Asunto: Respuesta a su oficio, NST-Documentos consultoría IE Normal Santiago de Tunja.

En evidencia de la documentación compartida en correo corresponde al intercambio de información, en el marco del Contrato 1380-37-2016, para desarrollo de infraestructura educativa, por cuanto esta Administración considera pertinente brindar apoyo frente a la incidencia de un paso pluvial bajo la Carrera 2, en el proyecto del Colegio Normal Santiago de Tunja, tal como consorcio el consorcio GA ESCUELAS, lo manifiesta e ilustra en el oficio 2021-CGA-FFIE-BOY-EXT-208, (ver imagen 1). La Alcaldía se permite sugerir las siguientes consideraciones:

Imagen 1. Paso sub-vial de la Carrera 2, para drenaje de agua lluvia.

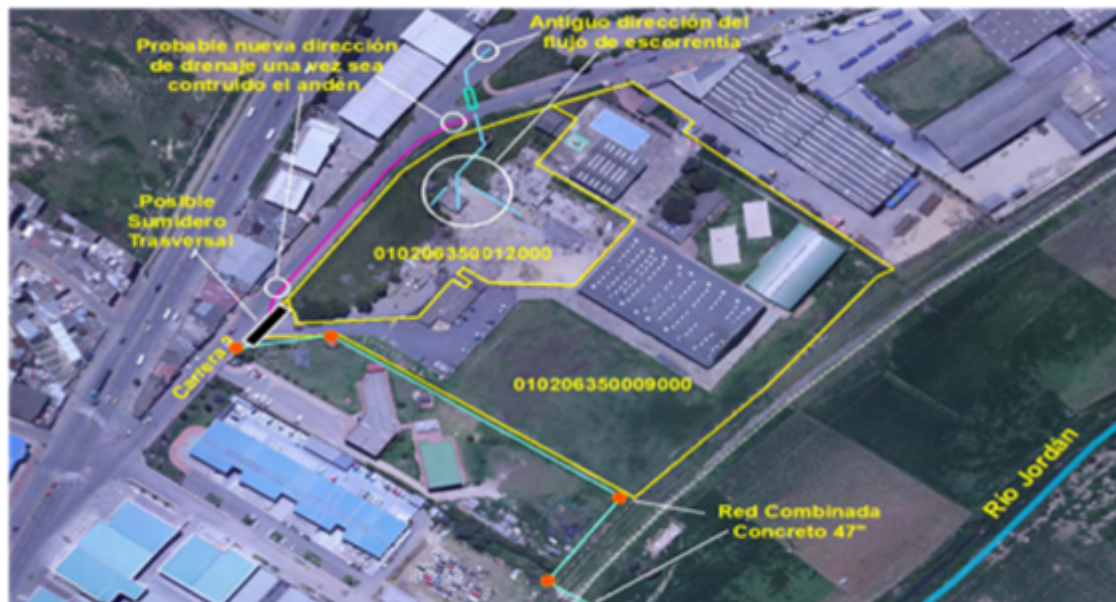
En función de lo anterior, la Alcaldía Municipal considera pertinente y necesario, presentar el cálculo del caudal de escorrentía de agua lluvia, procedente de algunos de los segmentos de las Carreras 2 y 3, que otrora, hacían tránsito, desde el cabezal occidental de la Carrera 2, hasta el canal ubicado al interior del predio 010206350012000, que será? el área de las instalaciones del Colegio Normal Santiago de Tunja. Todo ello con el fin de evaluar la posibilidad de ser conducido superficialmente, por la cuneta oriental de la Carrera 2, que sería tangible, toda vez que sea construido el andén al occidente del colegio, que a hoy es inexistente allí?, pero que seguramente será? ejecutado, como parte de las obligaciones constructivas del plantel. Así? las cosas, la porción de agua lluvia que podría estar circulando a través del paso sub-vial, podría ser dirigido superficialmente hacia el norte, donde podría ser captado por un sumidero transversal, ubicado frente al ingreso a las instalaciones de los predios 010206350012000 y 010206350009000, incorporando así? estos aportes, a la red de alcantarillado combinado de 47" que pasa por estos los predios en comento, (ver imagen 2)

Desde luego, todo lo anteriormente planteado, dependerá? exclusivamente del mencionado análisis de caudal.
